Sommaire

Résumé de la présentation

Les orientations d'aménagement:

Retours sur expérimentation

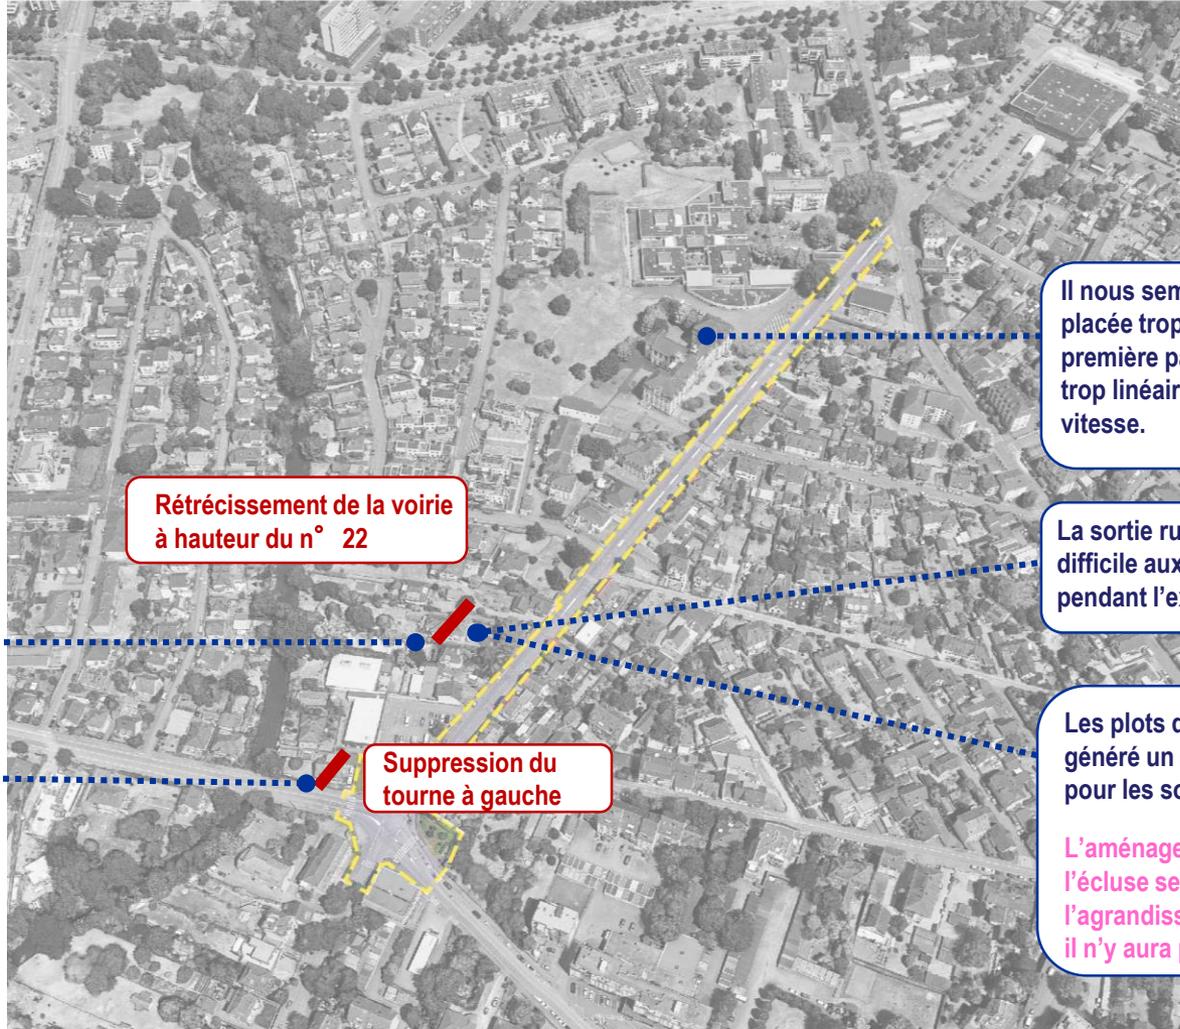
Nous ne sommes pas convaincu des chiffres du comptage, est-il possible d'en faire un complémentaire?

Nous craignons que le resserrement au niveau de l'écluse crée des bouchons dans la rue

Le rétrécissement de la voirie provoque des conflits d'usages (deux accidents, non respect du sens de circulation).

Le rétrécissement de la voirie provoque une répercussions des flux automobiles sur la rue des Jésuites.

Il nous semble que l'écluse est placée trop loin dans la rue. La première partie de la rue reste trop linéaire et incite à la vitesse.

La sortie rue de Dalis est rendue difficile aux heures de pointe pendant l'expérimentation.

Les plots de l'écluse ont généré un obstacle physique pour les sorties de garage.

L'aménagement final de l'écluse sera constitué par l'agrandissement des trottoirs, il n'y aura pas de plots.

Scénario 1

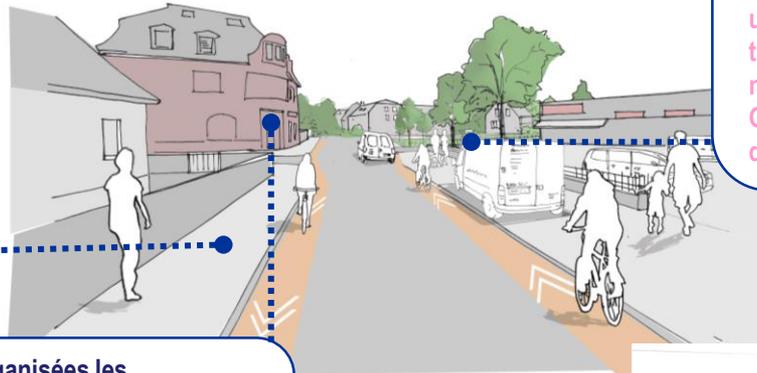
La CVCB ne semble pas assez sécurisée pour les vélos et risque de les pousser à rouler sur le trottoir.

Comment vont être organisées les traversées piétonnes?

Nous avons le sentiment que personne ne pratique la rue de la Ganzau à pied et à vélo, pourquoi leur accorder tant de place dans le projet?

Il n'y a pas ou peu de stationnement dans les scénarii, cela ne correspond pas aux usages de la rue aujourd'hui.

La CVCB est un compromis entre continuité du parcours cyclable et emprise disponible.

Elles ne sont pas détaillées aujourd'hui dans les scénarios. Elles seront localisées et aménagées en fonctions des usages (arrêt de bus, débouchés de rue).

Aujourd'hui la rue de la Ganzau ne dispose pas d'aménagement pour les cycles, les piétons et les PMR. Les usagers empruntent donc d'autres parcours plus confortables. Il est essentiel de sécuriser et de faciliter leur parcours (collège, arrêt de tram et bus, Centre A. de Gaublitz) sur la rue de la Ganzau.

Le gabarit contraint de la rue pousse à hiérarchiser les usages (bus, voiture, piétons et vélos) et ne permet pas toujours d'avoir la place pour le stationnement. Une négociation est en cours avec le centre Adèle de Gaublitz pour récupérer de l'emprise afin d'aménager des places de stationnement.

Scénario 2

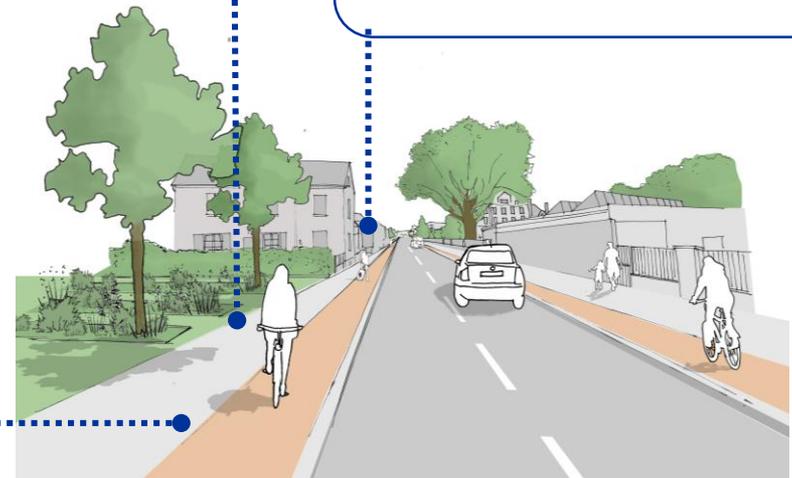
Les sorties de garages rue de la Ganzau vont rentrer en conflit avec les cycles qui ne pourront plus passer.

L'élargissement du trottoir permettra des manœuvres plus faciles
